BOLLETTINO / *BULLETIN*

MODELLI - *MODELS:* **Trimmer elettrici -** *Brushcutters* **8060**

OGGETTO - *SUBJECT:* **Nuovo interruttore bipolare -** *New bipolar switch*

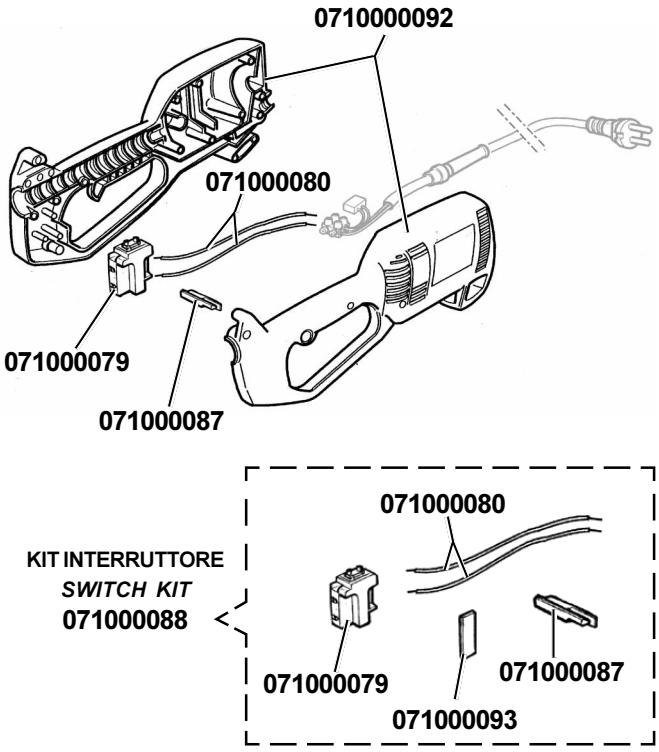
DESCRIZIONE - *DESCRIPTIONS:* **Miglioramento prodotto: Introdotto un nuovo interruttore da 8 A in sostituzione dell'interruttore da 4 A -** *Product improvement: Introduced a new 8 A switch in replacement of the 4 A switch.*

PREMODIFICA - *OLD ASSY*

POSTMODIFICA - *NEW ASSY*

INTERCAMBIABILITÀ - *INTERCHANGEABILITY:* **Sì utilizzando il kit interruttore** - *Yes by using the switch kit.*

NOTE - *NOTES:* **É disponibile il kit cod.071000088l da utilizzare sulle macchine premodifica; per il montaggio del nuovo interruttore cod.071000079 è necessario abbassare le nervature adiacenti ai cavi di collegamento sull'impugnatura sx. (Le istruzioni di montaggio sono inserite all'interno del kit interruttore) -** *Kit cod.0710000881 is available to be utilized on new assy machines; to assemble the new switch cod.07100079 it is necessary to lower the rip adjacent to the connection cables on the left handgrip. (Mounting instructions are in the switch kit).*
